가재울 재정비촉진계획 (경미한)변경 검토 보고

(가재울4 재정비촉진구역)

서울시 고시 제2014-435호(2014. 12. 18)로 변경 결정된 가재울 재정비촉진계획에 대하여 필지누락 및 오기 사항이 있어 이를 (경미한)변경하고자 함

변경내용 및 사유(가재울4구역 관련)

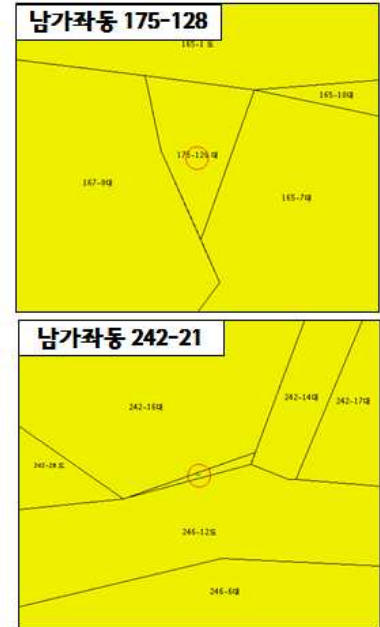
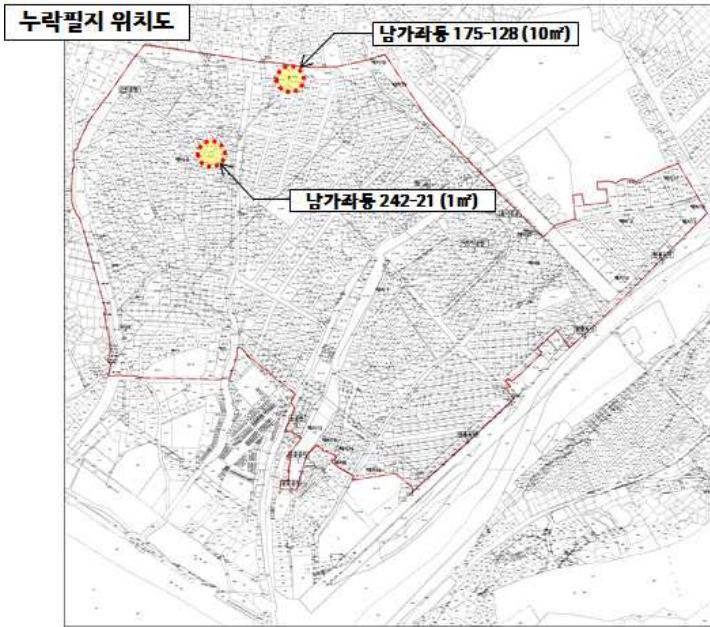
■ 누락 필지 추가

● 누락 필지(2개 필지 : 11.0㎡)

- 남가좌동 175-128번지, 10.0㎡
- 남가좌동 242-21번지, 1.0㎡

■ 공원 위치 오기 정정

등의 관련법규에 부합한 경미한 변경으로서 서울시 결정 요청 시 현재 진행하는 변경 사항(경관녹지→자전거도로, 공원일부→도로, 소로신설, 공공공지 구획)과 병행하여 결정 신청토록 함. (2015. 4. 22. 시·구 합동회의 결과 반영)
